改善箇所説明図

警光灯

基準不適合発生箇所

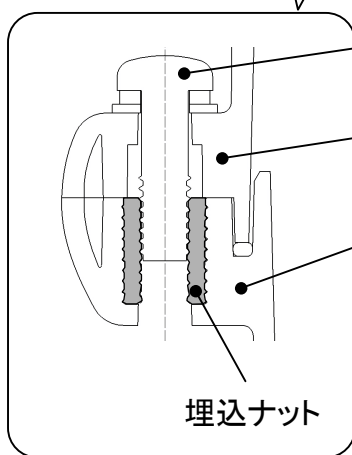
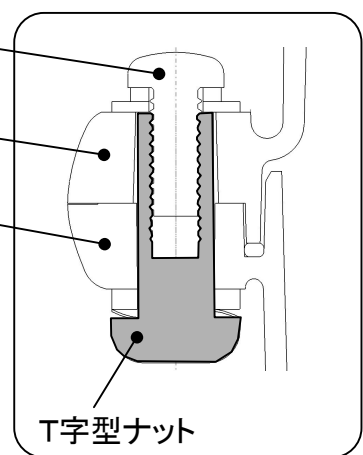
車両に架装した警光灯(社外品)の上下カバーの外周締結部(計16ヶ所)において、下側カバーの埋込ナット部に応力集中が発生しており、そこに走行振動や日射熱等の外的要因が加わることで亀裂が発生することがある。

そのため、そのままの状態で使用を続けると、締結部が損傷し、最悪の場合、上側カバーが脱落するおそれがある。

ナットを変更し、締結部の応力を緩和する構造に変更する。

全車両、警光灯を対策品と交換する。
